放射性廃棄物処理場 設計及び工事の方法の認可申請(その3) 補正申請概要 (案)

令和2年6月10日
日本原子力研究開発機構 原子力科学研究所
バックエンド技術部

本申請の概要等

【放射性廃棄物処理場 設工認(その3)第1編】

図-2.1 保管廃棄施設・L及び排水貯留ポンドの通信連絡設備の配置図

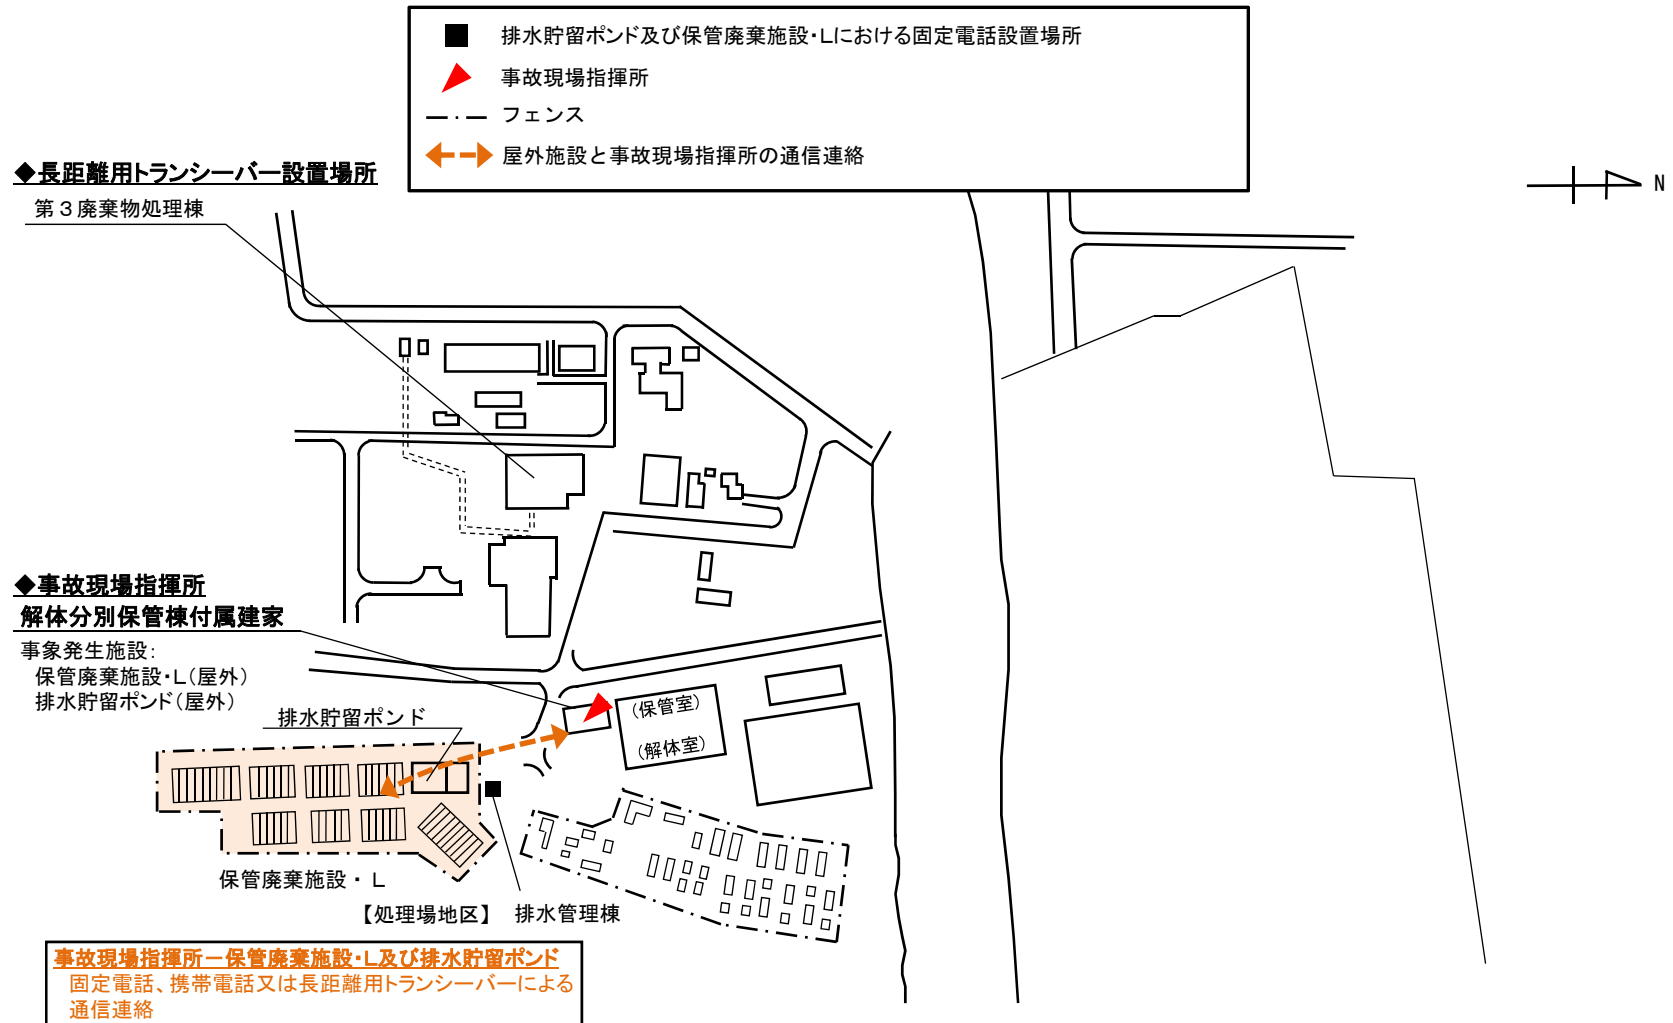
通信連絡設備の配置図を図-2.1に示す。本申請に係る通信連絡設備の設計仕様は、以下のとおりとする。本設備は全て既設の設備である。なお、通信連絡設備については、原子炉施設保安規定及び下部規定において定める手順に従い、同等以上の性能を有するものと交換できるものとする。

【下線:初回申請からの変更】

図-2.2 解体分別保管棟付属建家会議室(事故現場指揮所)及び排水管理棟並びに第3廃棄物処理棟の通信連絡設備の配置図

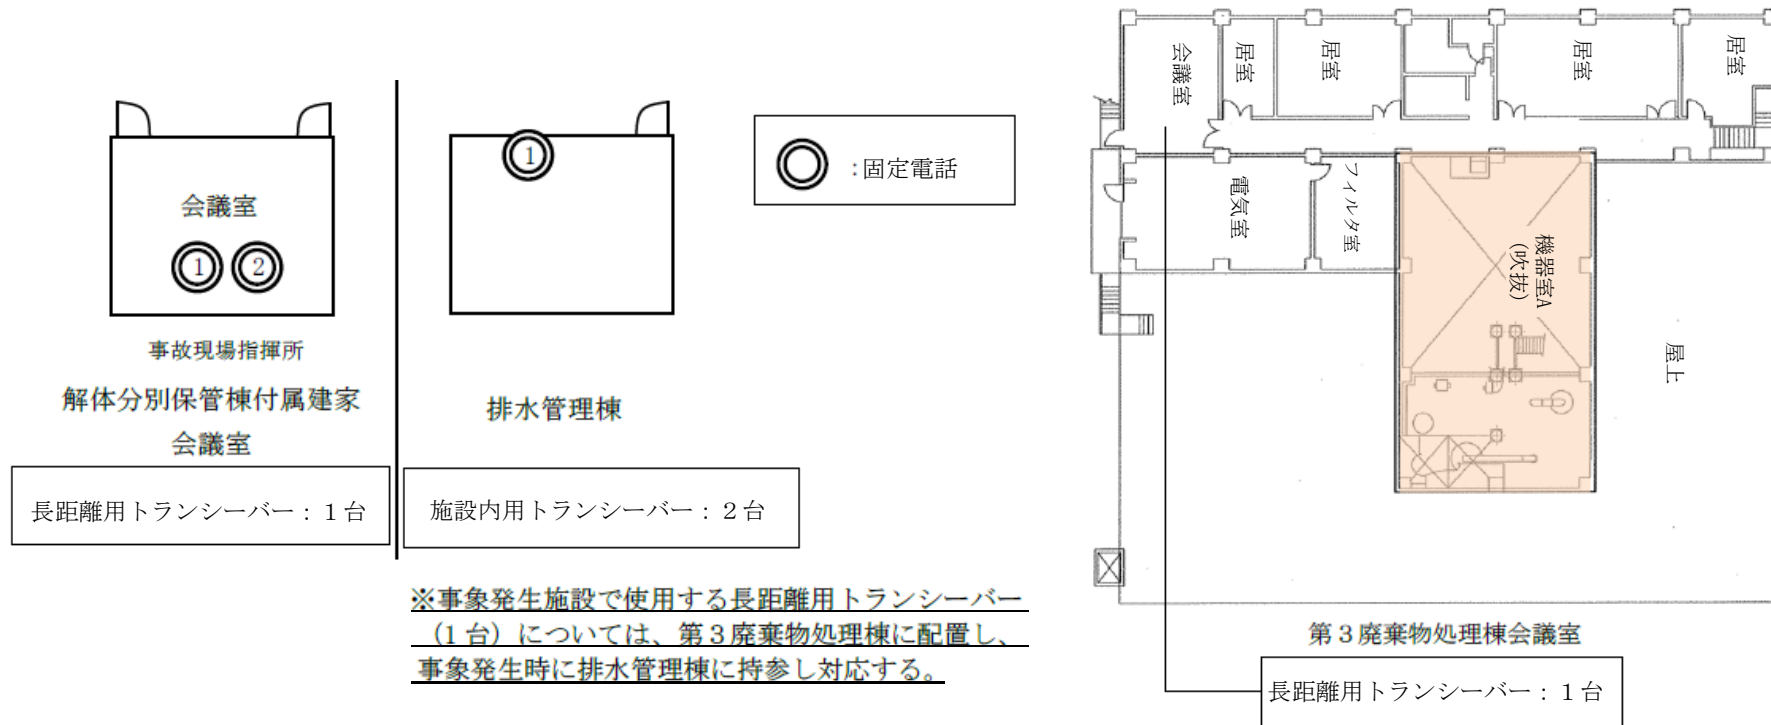
保管廃棄施設・L及び排水貯留ポンドにおける通信連絡設備の配置図を図-2.2に示す。

図-3.1 排水貯留ポンドの漏えい警報装置の系統図

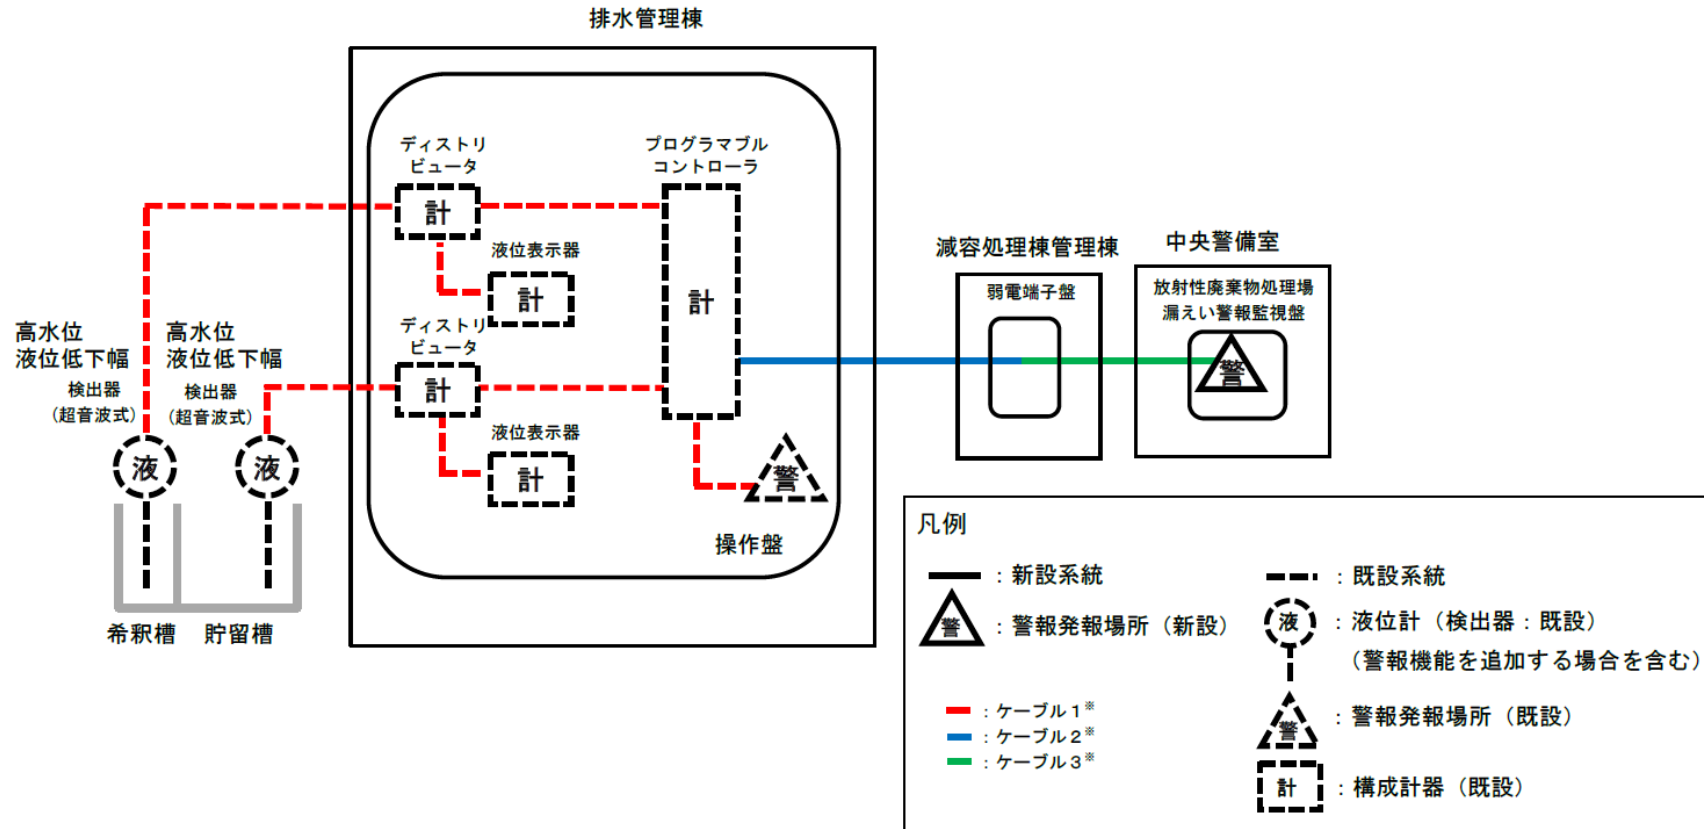
排水貯留ポンドの漏えい警報装置の系統図を図-3.1に、検知器(液位計)の配置図を図-3.2に示す。

※ケーブル3は既設ケーブル(電話線として使用しているもの)である。減容処理棟管理棟の弱電端子盤に、今回新設するケーブル2を配線することで、高水位又は液位低下による警報がケーブル3に付加され、中央警備室に発報するものであり、新たに工事を必要とするものではない。

【波線: 次回補正申請予定】

図-3.2 排水貯留ポンドの液位計の配置図

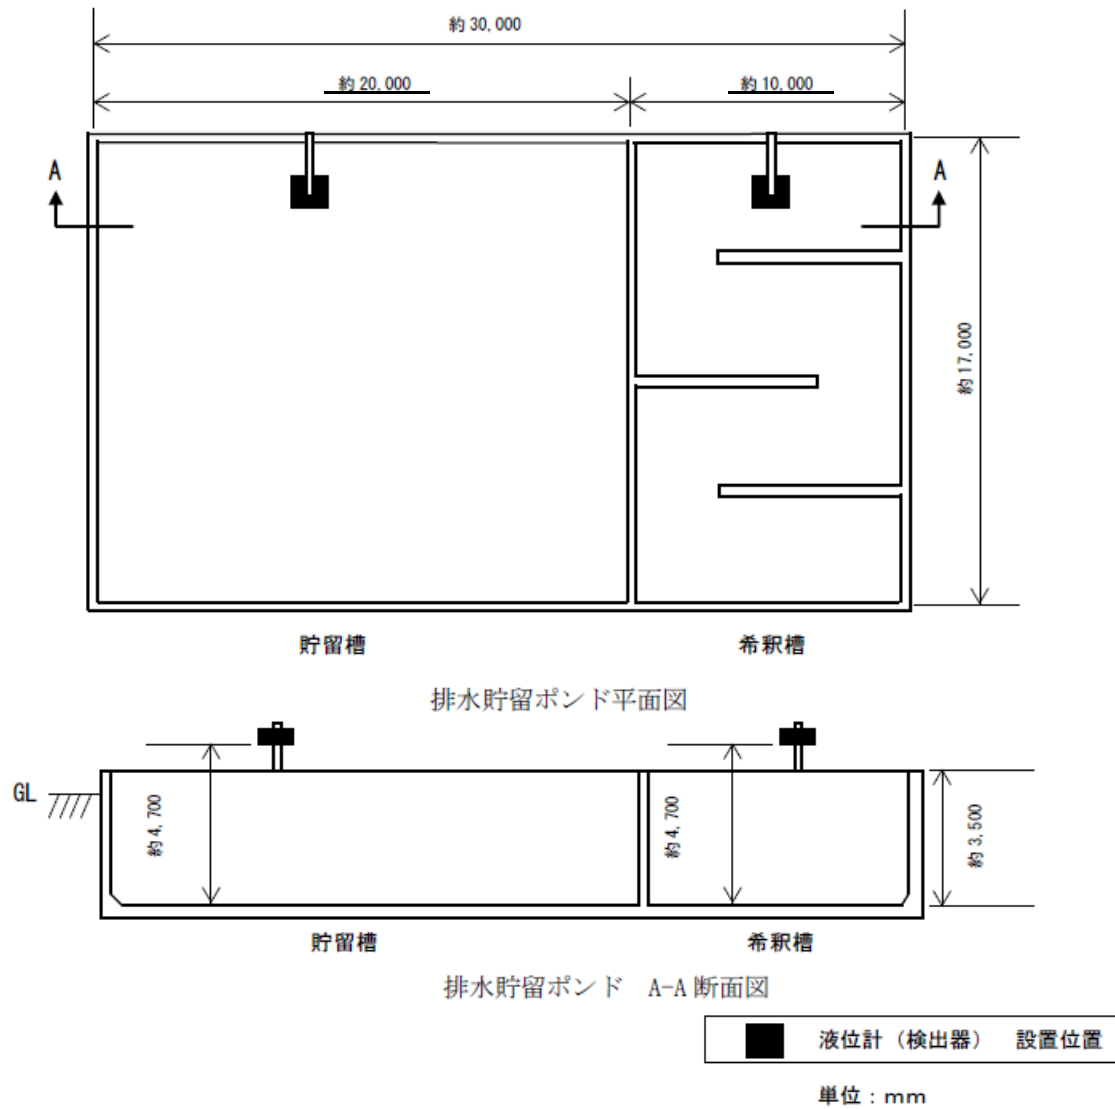
【下線:初回申請からの変更】
